AUTORIDAD NACIONAL DE LICENCIAS AMBIENTALES - ANLA - AUTO N° 011226 (15 DIC. 2025)

“Por el cual se suspenden los términos del trámite de evaluación de Licencia Ambiental iniciado mediante Auto 3675 del 13 de mayo de 2025 y se adoptan otras disposiciones”

Figura 1. Coordenadas de solicitud de pronunciamiento de DANCP presentada por la Sociedad en el radicado 20256201026912 del 28 de agosto de 2025.

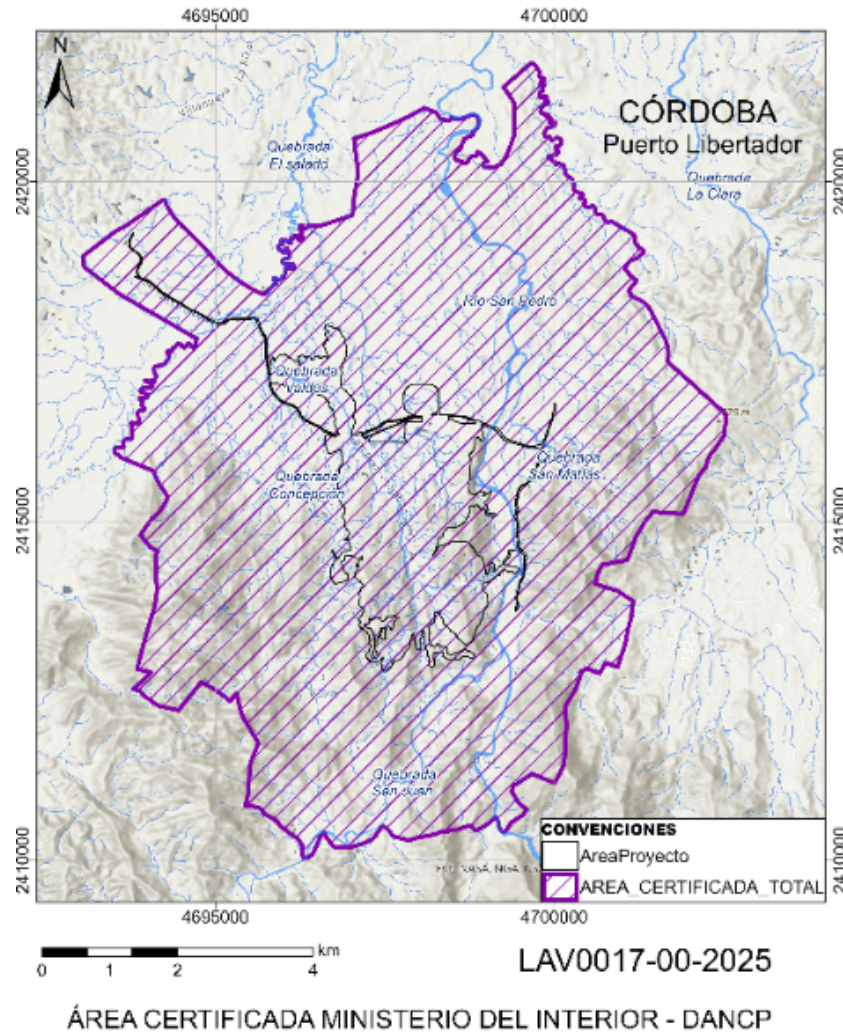
Así, graficados los datos geográficos reportados en conjunto, se reporta que el área de intervención del proyecto minero El Alacrán, está contenida en el área certificada total, como se observa en la siguiente figura:

Figura 2. Comparación áreas certificadas y de influencia de los medios físico, biótico y socioeconómico.

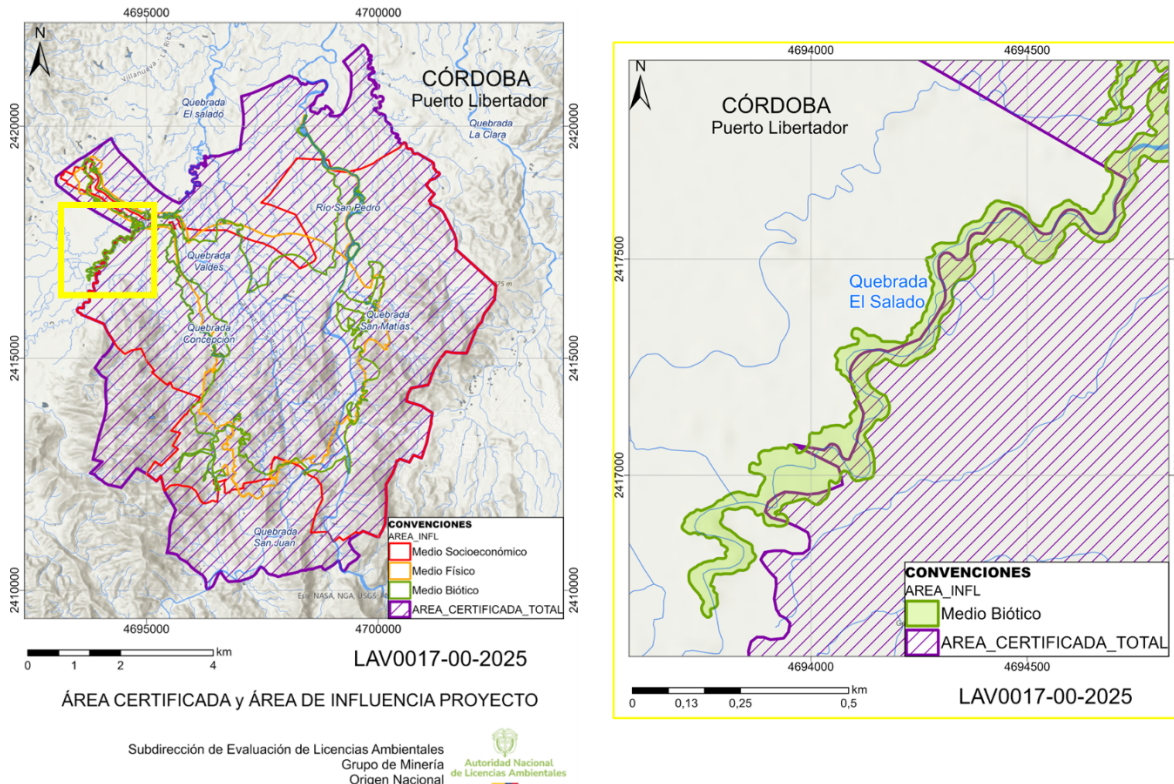
Sin embargo, una vez verificada la información de los pronunciamientos de la DANCP con respecto al área de influencia establecida por la Solicitante para cada medio en el proyecto minero El Alacrán, se encuentra que, si bien las áreas socioeconómica y física están dentro del área declarada certificada por la DANCP, existe una parte de la quebrada el Salado, donde la Solicitante señala la existencia de influencia de impactos del medio biótico, relacionados con los componentes de ecosistemas, coberturas, flora y fauna, que está por fuera del área certificada presentada por la Solicitante, como se ilustra en la siguiente figura:

Frente a ello y, ante la existencia de incertidumbre para continuar con la evaluación desde el punto de vista técnico, se hace necesario contar con la actualización de la certificación de la DANCP respecto al área de influencia adicional allegada por el solicitante en el radicado ANLA 20256201026912 del 28 de agosto de 2025, mediante el cual presenta respuesta a la información adicional requerida por esta Autoridad Nacional, de manera tal que se cubra la totalidad del área de influencia del Proyecto, esto es, también la definida para el medio biótico.
